リコール届出一覧表

リコール届出日：令和7年5月13日

改善箇所説明図

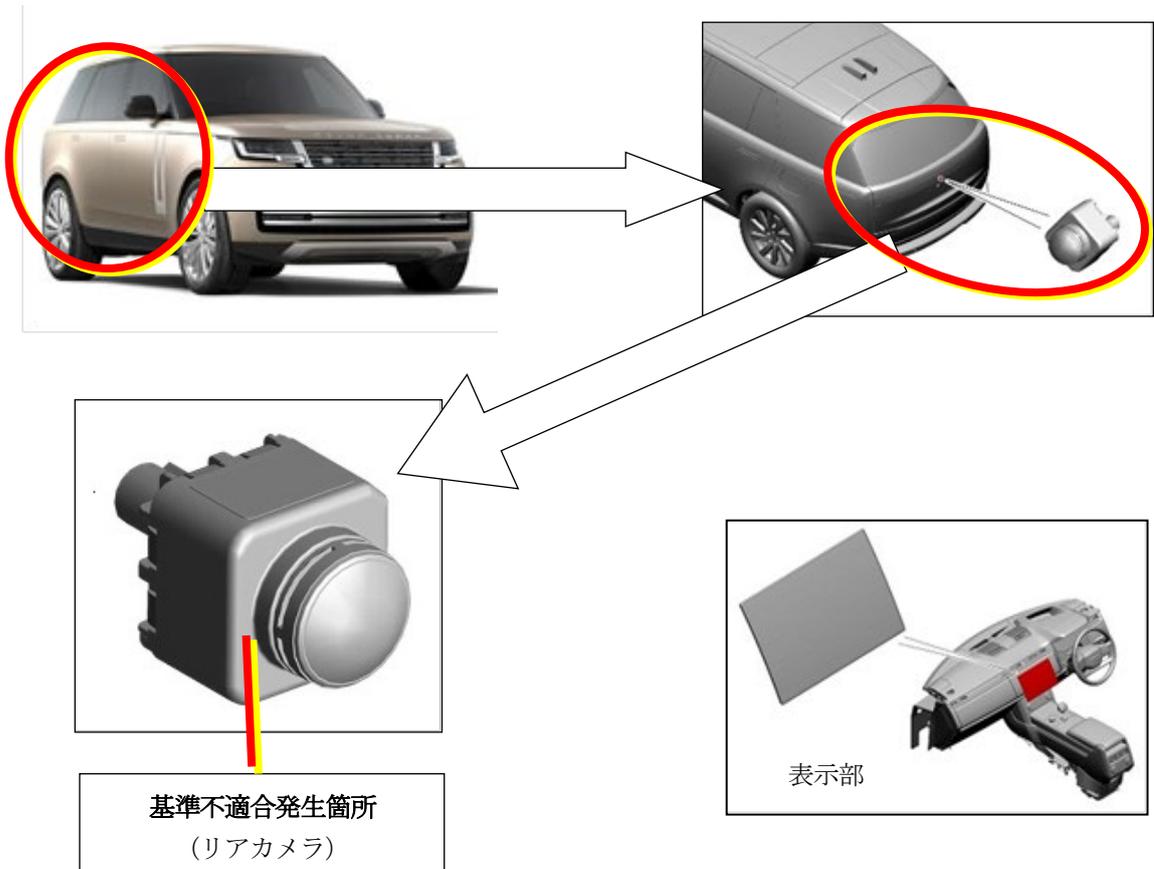
リコール届出番号	外-3998	リコール開始日	令和7年5月13日
届出者の氏名又は名称	ジャガー・ランドローバー・ジャパン株式会社 問い合わせ先：ジャガーお客様相談室 0120-922-772 ランドローバーお客様相談室 0120-922-992		
不具合の部位（部品名）	後方視界確認用カメラ（リアカメラ）		
基準不適合状態にあると認める構造、装置又は性能の状況及びその原因	後方視界確認用のリアカメラにおいて、防水機能の設計検討が不十分なため、洗車時に圧力のかかった水をリアカメラにかけると、カメラの内部に水が浸入することがある。そのため、内部の電子基板で不具合が発生し、リアカメラが使用出来なくなるおそれがある。		
改善措置の内容	全車両、リアカメラを対策品に交換する。

注： は、交換部品を示す。
